COMMUNE
D'
ORCIÈRES

Objet : Recours Gracieux – Arrêté AE-003350/KK P du 31/07/2025

J'ai reçu l'arrêté portant décision d'examen au cas par cas de notre projet de zone artisanale dite de « Riou Claret ». L'autorité environnementale dans sa décision du 31 août 2025 conclut à la nécessité de conduire une étude environnementale.

Figure 1- ZA et Domaine nordique

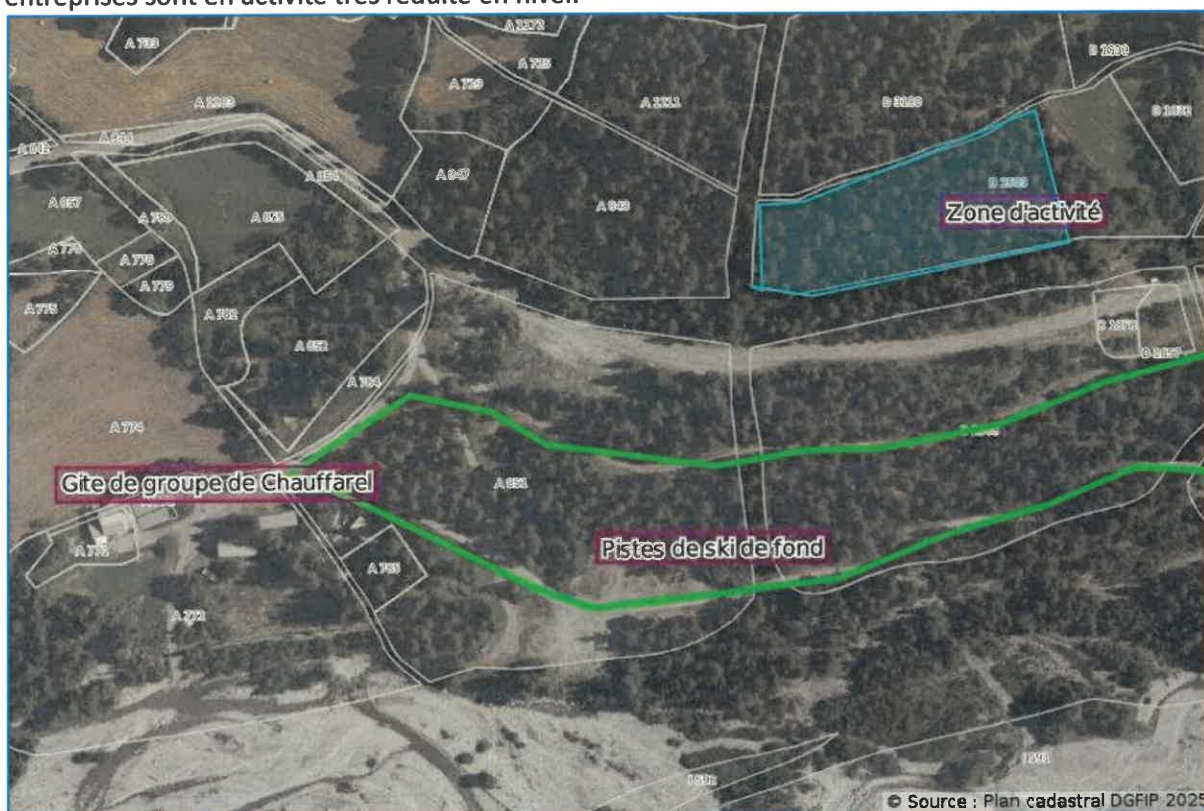
- Son environnement, notamment le domaine nordique du Haut Champsaur.*
 - L'aménagement futur du secteur 2 contigüe au projet dans le cadre de l'OAP n°4*

Pour le premier alinéa du point 5, je tiens à vous préciser que le domaine nordique est établi sur la base de Loisirs depuis plus de 40 ans, il se manifeste à cet endroit par une simple piste, qui se situe à l'aval de la route communale au sud de la zone. Elle est damée trois mois entre décembre et fin février suivant la durée d'enneigement. Le reste de l'année ce chemin est emprunté par des randonneurs et des VTTistes. La présence de la zone artisanale n'aura aucun impact sur cette piste -pas même visuel puisque les lisières boisées sont conservées- et réciproquement. Les activités sur cette zone seront essentiellement des garages, dépôts de matériel (BTP) et siège administratif qui ne généreront pas de bruit ni d'augmentation notable de circulation susceptible de troubler les skieurs, d'autant plus que ces entreprises sont en activité très réduite en hiver.

Aucun projet d'aménagement ou de modification de cette piste en lien avec le Domaine Nordique n'est prévu dans ce secteur.

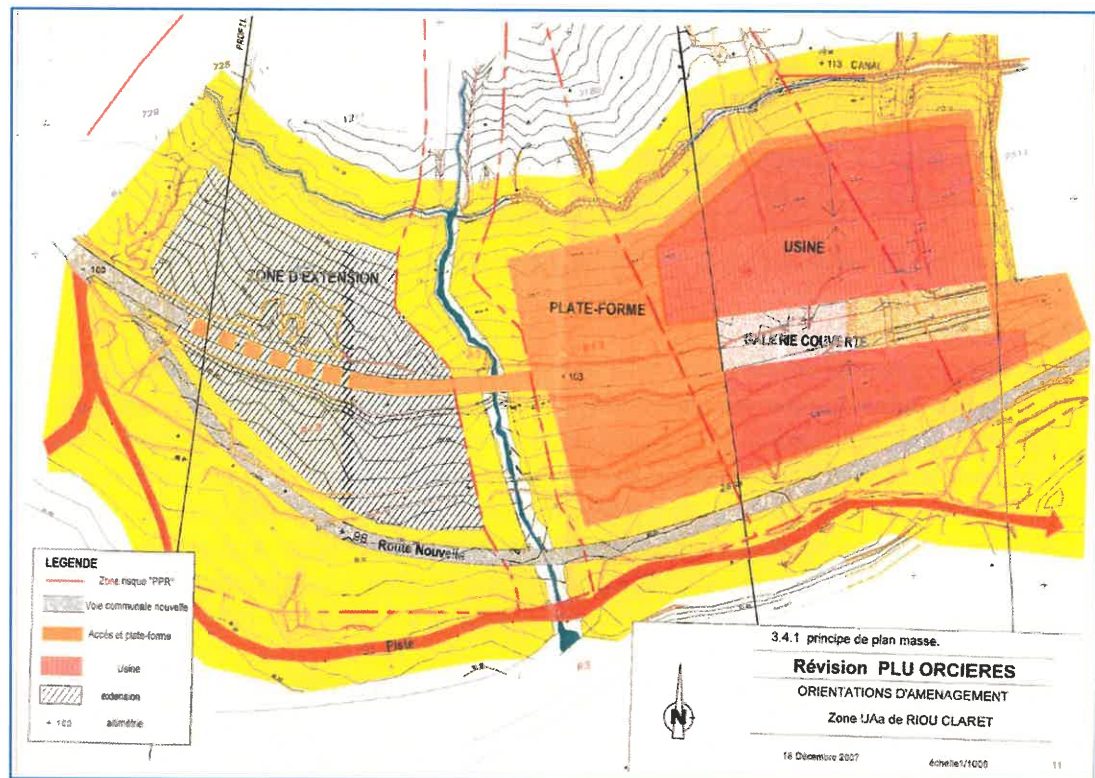
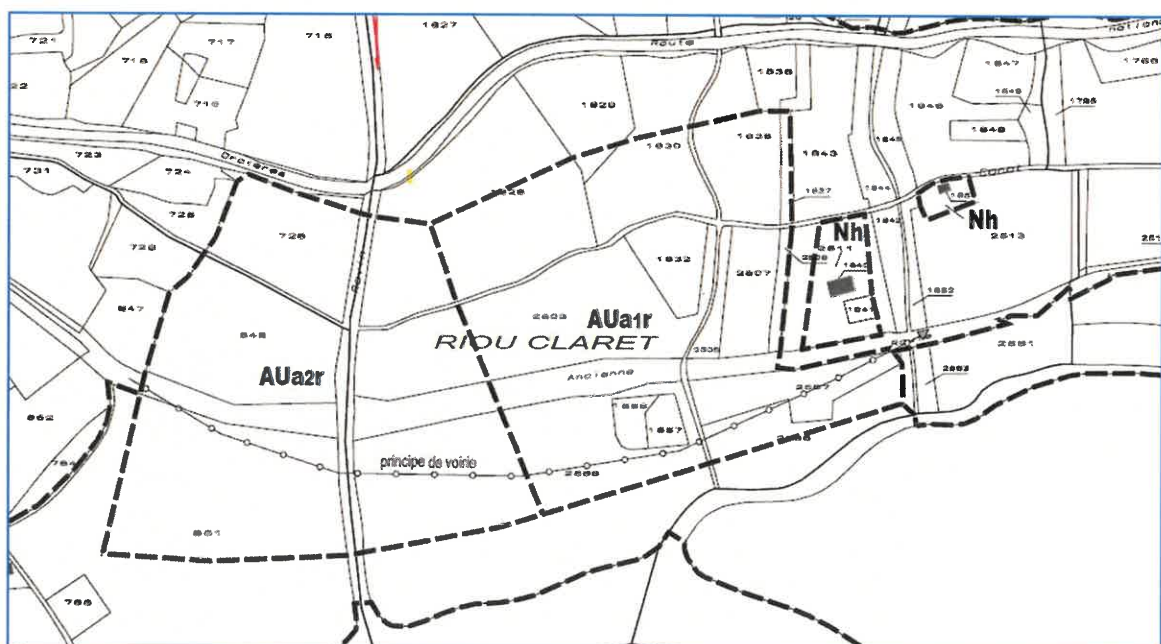
Le deuxième alinéa concerne l'absence de prise en compte du secteur 2.

- Au PLU précédent était prévue une zone d'activité de 3 ha environ conçue pour accueillir une activité unique d'embouteillage d'eau de source. Ce projet ancien (fin des années 90) n'a pas pu voir le jour.

- Au moment de la révision générale du PLU (approuvé fin 2023), il a fallu le mettre en cohérence avec le SCOT les surfaces prévues pour des activités économiques et les arbitrages en la matière pris au niveau de la Communauté de Communes du Champsaur Valgaudemar. La zone a donc été réduite de 3 ha à 1,6 ha.

Au moment de passer en phase de maîtrise d'œuvre et d'un commun accord avec la Communauté de Communes du Champsaur Valgaudemar, la décision a été prise de limiter à la partie ouest de la zone les aménagements.

- La commune n'est pas propriétaire du foncier du secteur 2,
- La partie Est comporte deux parcelles agricoles cultivées,
- Les réservations reçues par la commune de la part de 3 petites entreprises communales rendent la surface d'aménagement prévue largement suffisante (8 200 m²),
- Le projet ne constitue donc pas une première tranche, l'aménagement du secteur 2 est abandonné et ne verra pas le jour, la volonté de la commune est simplement de permettre à ses artisans de travailler au plus proche de leur domicile et de ne pas favoriser un exode qui irait à l'encontre des objectifs du PADD.
- Ces réductions volontaires successives de surface signifient bien l'engagement de la commune pour la préservation de son environnement et de ses terres agricoles en utilisant le foncier strictement nécessaire,
- Cette décision sera traduite dans le PLU à l'occasion d'une prochaine révision.
